## J M T R原子炉施設の廃止措置計画認可申請書の補正にかかる記載の方針について

令和2年10月30日

国立研究開発法人日本原子力研究開発機構

J M T R原子炉施設に係る廃止措置計画の一部補正

図 7－2 J M T R 施設における空気系統の概略図

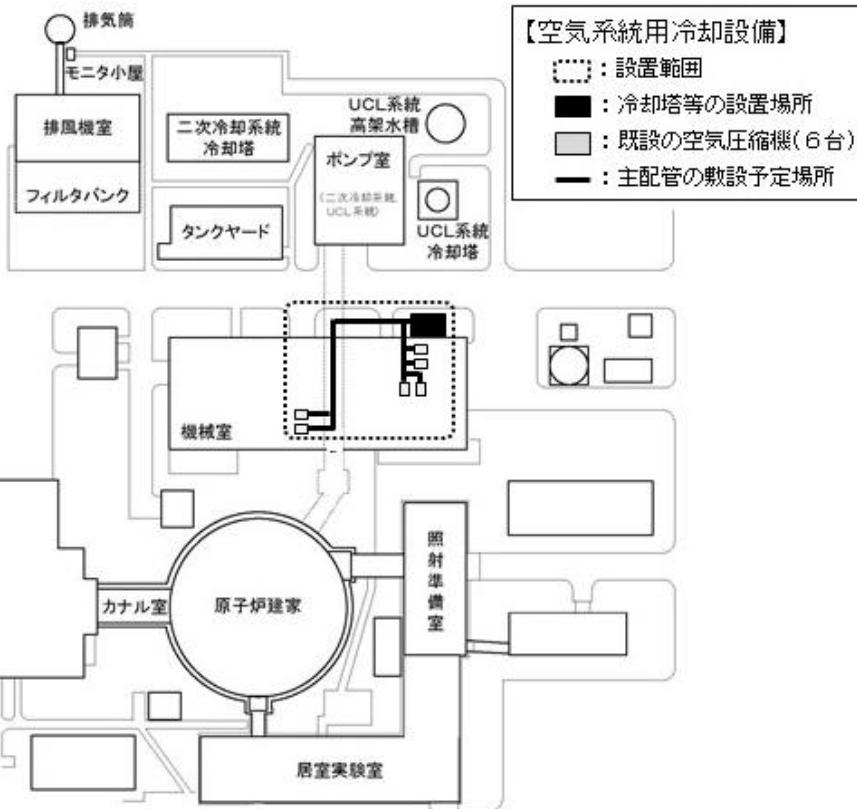
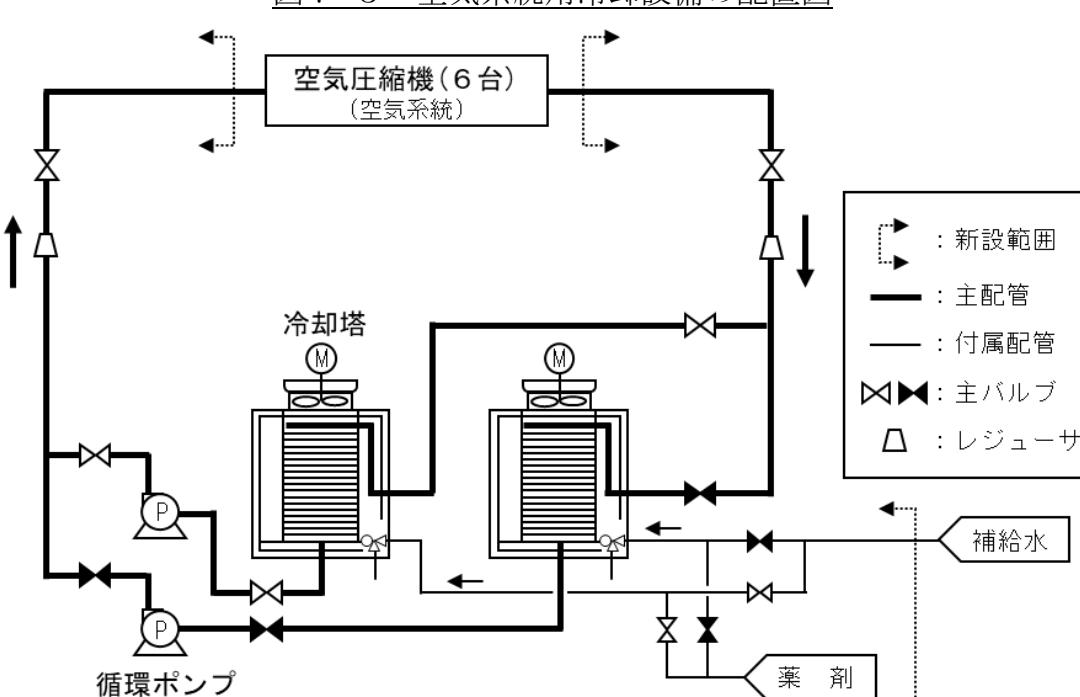
廃止措置計画認可申請書（令和元年9月18日付け）	補正にかかる記載の方針	備考
	<p>用冷却設備の運用開始後、UC L 系統の供用を終了し、廃止措置の第1段階で撤去解体に着手する。</p> <p>J M T R 施設における空気系統の概略図を図7-2に示す。空気系統は、J M T R 施設にある空気作動弁等の駆動源であり、設置する空気系統用冷却設備は空気系統を構成する機器である空気圧縮機を冷却するために使用する。このため、空気系統用冷却設備は空気系統の構成機器として維持管理を行う。</p> <p>空気系統用冷却設備の設計、工事、当該工事の管理及び試験・検査の方法に関することを以下に示す。なお、空気系統用冷却設備の設計及び工事の計画と「試験研究の用に供する原子炉等の技術基準に関する規則」に掲げる技術上の基準との適合性を別添資料1に示す。</p> <p>(1) 主要な構成機器</p> <p>空気系統用冷却設備は、冷却塔、配管等（継手、法兰ジ及び弁類を含む。）、サポート類、循環ポンプ、制御盤（以下、総称して「主要機器」という。）から構成される。当該設置に係る準拠する基準及び規格は以下のとおりとする。</p> <ul style="list-style-type: none"> <li>①日本産業規格（J I S）</li> <li>②試験研究用原子炉施設に関する構造等の技術基準 (文部科学省：平成15年5月30日付け15科原安第13号)</li> <li>③発電用原子力設備規格 材料規格（JSME S NJ1-2012） 設計・建設規格（JSME S NC1-2012）</li> <li>④原子力発電所耐震設計技術指針（JEAG4601-1987） (JEAG4601-1991 追補版) (JEAG4601・補-1984)</li> <li>⑤試験研究の用に供する原子炉等の技術基準に関する規則の解釈</li> </ul> <p>(2) 設計</p> <p>空気系統用冷却設備が冷却する空気系統の空気圧縮機は6台であり、必要な冷却能力は交換熱量0.1MW、冷却水流量10m<sup>3</sup>/hとする。空気系統用冷却設備で使用する流体は、工業用水とする。空気系統用冷却設備の配置図及び系統図を図7-3及び図7-4に示す。空気系統用冷却設備を構成する主要機器の設計仕様を以下に示す。</p> <ul style="list-style-type: none"> <li>①冷却塔 冷却塔は製造メーカーにおける既製品とし、冷却能力が0.1MW以上、型式が開放式冷却塔とする。</li> <li>②配管等</li> </ul>
